ECE/TRANS/WP.29/2007/29  
5 avril 2007

Proposition de complément 7 au Règlement n° 110  
(Organes spéciaux pour le gaz naturel comprimé (GNC))

Communication du Groupe de travail de la pollution et de l'énergie (GRPE)

Figure 1: Embout de remplissage (récipient) de 20 MPa pour les véhicules des catégories M<sub>1</sub> et N<sub>1</sub>

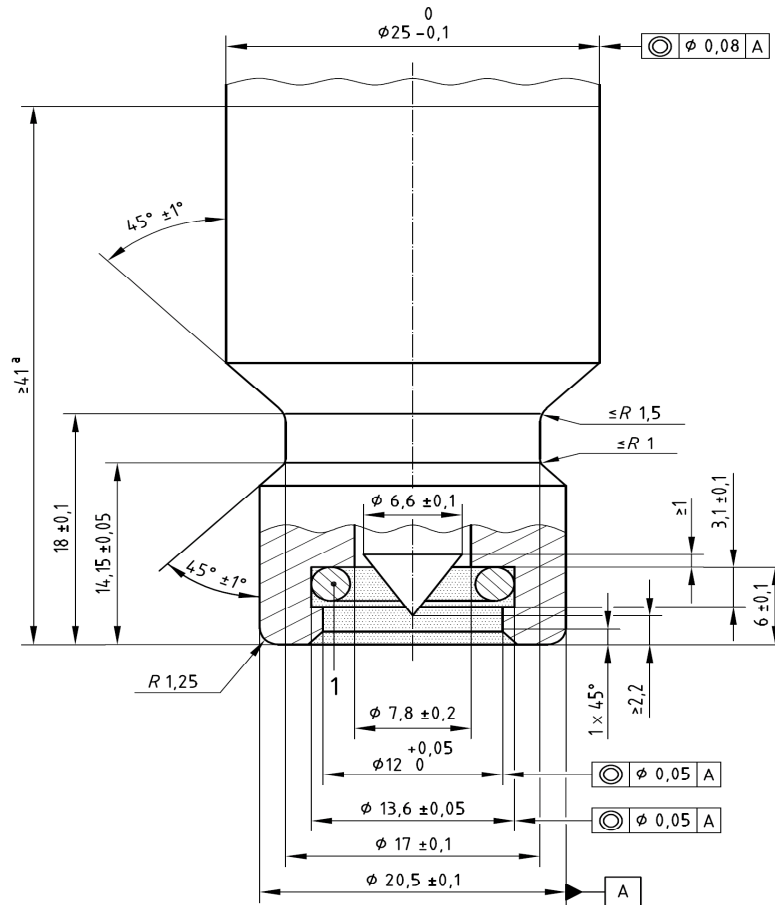
Annexe 4F, modifier comme suit:

4. Dimensions de l'embout de remplissage

4.1 Dans la figure 1 sont indiquées les dimensions de l'embout de remplissage pour les véhicules des catégories M<sub>1</sub> et N<sub>1</sub> 2/.

«17.9.3 Les embouts de remplissage (récipients) pour véhicules des catégories M<sub>1</sub> et N<sub>1</sub><sup>\*</sup> doivent être conformes aux données de construction indiquées de manière détaillée dans la figure 1 de l'annexe 4F.
